Rapport

angående undersøkelser av mudringsmasser til Mo stasjon.

I anledning planering av Mo i Rana st., ble der sendt ut tilbudsinnbydelse på oppumping av masser fra fjæra, og som eneste brukbare tilbud ble A/S.Selmers antatt. Nå viser det seg at Selmer ikke forutsetter oppumping, men graving med grabb og eventuell videretransport med slepeskrape eller annen anordning.

Gravning fra fjæra for oppfylling på Mo stasjon.

Mo i Rana stasjon.
Sidetak i tjæra for fyllingsmasser.
M=1:200.
Nordlandsbanens anlegg. Mosjøen-Mo.

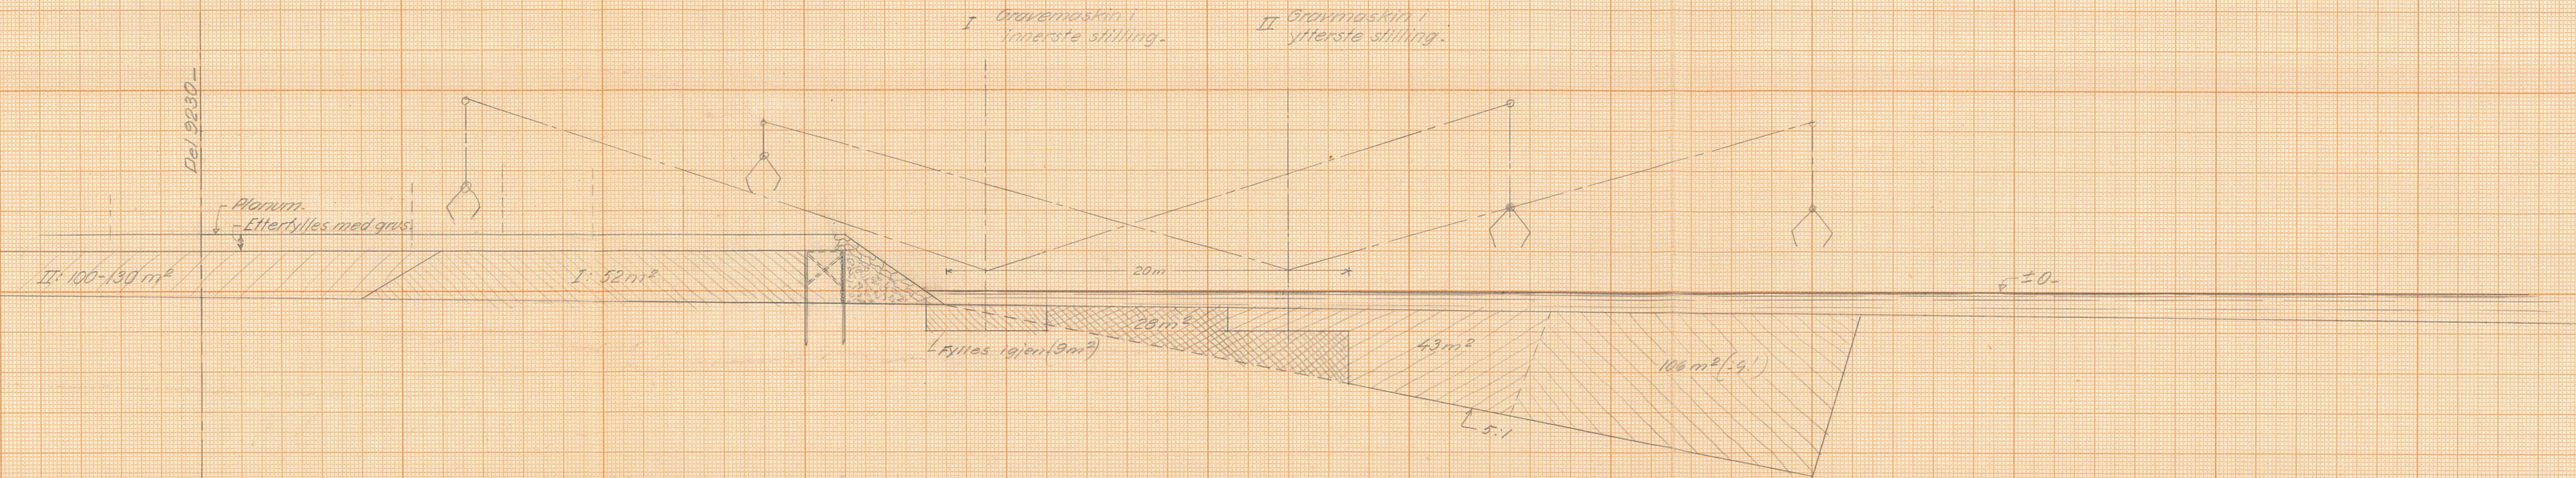
Da stasjonsplaneringen er temmelig bred kreves der store masser, og ved å utnytte gravemaskinens rekkevidde fullt ut, som vedliggende skisse viser, kan en få nokk. Spørsmålet er bare: Er en slik utgravning forsvarlig av hensyn til grunnens bæreevne ?

For å få masser nok, er det ønskelig også å kunne grave ut det dobbeltskraverte parti, og vil gjerne ha Deres uttalelse om hvorvidt De mener at bølgeslaget da vil forårsake skader som må utbedres ved steinpåfylling. Hvis dette dobbeltskraverte parti blir stående igjen, kan en vel gå ut fra at bølgeslaget ikke forårsaker forandringer som berører jernbanefyllingen ?

De bes tegne inn på skissen med ~~farge~~ fargeblyant den maksimale utgravning som kan foretas.

Oppfylling Mo i Rana stasjon med gravmaskin (grabb)
med 27m utligger, montert på prømm som
krever min. 140m romdybde.

På Deres forespørsel om en utgravning som vist på den tilsendte skisse kan ansees forsvarlig av hensyn til grunnens bæreevne kan svares at med hensyn til stasjonsfyllingens fremtidige stabilitet er intet å innvende mot den foreslåtte utgravning.

Angående uttakning av det dobbeltakræverte parti anføres følgende. Det forutsettes at yttre del av stasjonsfyllingen består av stein eller at skråningen er steinkledt som vist på skissen. Å ta ut nevnte parti ansees ikke å medføre risiko for fremtidig skade ved bølgeslag. Derimot er det uheldig at steinkledningen blir liggende på oppfylt grunn. Det foreslås derfor at utgravningsgropen for grabben enten flyttes ca. 1 m lenger ut eller at steinskråningen forlenges ned til bunnen av gropen som antydnet på skissen. I siste tilfelle er det unødvendig å fylle ut resten av denne.
